Комисија за јавну набавку добара  
Шамотна опека за изолацију термооксидајзера

ПРЕДМЕТ: Додатне информације или појашњење у вези са припремањем понуде

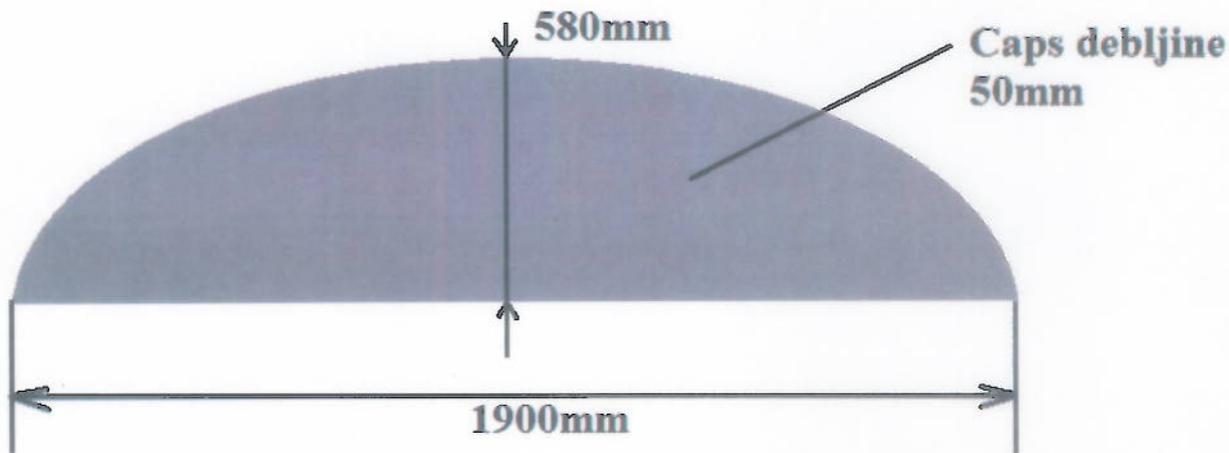
„Molimo Vas da nam pojasnite stavku broj 6.Kaps ploca.Da li je to kruznica precnija 1000mm sa otvorom 50mm,Koja je debljina?“

Цапс плоча дебљине 50мм треба да покрије површину полу-елипсе висине 580мм и ширине 1900мм. Прилог скица:
